ISKU VAIHTOPUMPUT

A. ISKUN JA TOURUN TILALLE:

B. MAKON TILALLE:

ISKU 302 VP ja 303 VP pitkällä kytkimellä
l = 105 mm

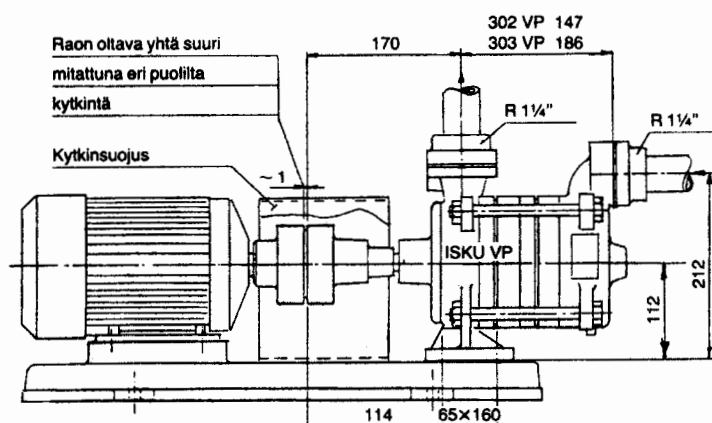
Tunnusmerkit: Paine yhde moottorin puoleisessa päässä, suunta ylöspäin. Imu yhde vaakasuuntaan akselin suuntaisena.

ISKU 302 VP = MAKO 312 C

ISKU 303 VP = MAKO 313 C

- ISKUT 302 VP ja 303 VP pitkällä kytkimellä soveltuvat asennettaviksi samalle alustalle ja samoihin kiinnitysreikiin kuin 312 C ja 313 C. Myös moottorin tehontarve on sama.
- Moottorin akselilla olevaa kytkinpuolikasta ei tarvitse vaihtaa. Tarkista kytkinkumin kunto.
- Pumpun ja kytkimen eliniän pidentämiseksi suorita pumpun asennus siten, että akselien päät ovat tarkoin kohdakkain sekä pumpun ja moottorin akselit ovat ehdottoman samansuuntaiset. Käytä tarvittaessa asennuslevyjä (täytelevyjä).

ISKU 302 VP/312 C ja ISKU 303 VP/313 C pumppuissa imu- ja paineputkien etäisyys toisistaan on sama. Samoin putkiyhteiden koko R 1 1/4".

Jotta pumppu sopii entiseen, mahd. kiinteään putkistoon siirretään pumpun ja moottorin yhteistä alustaa lattialle noin 4 cm moottorin suuntaan.

HUOM! 312 C ja 313 C pumppujen vaihtamisen 302 VP ja 303 VP pumppuihin edellyttää pyörimissuunnan vaihtoa.
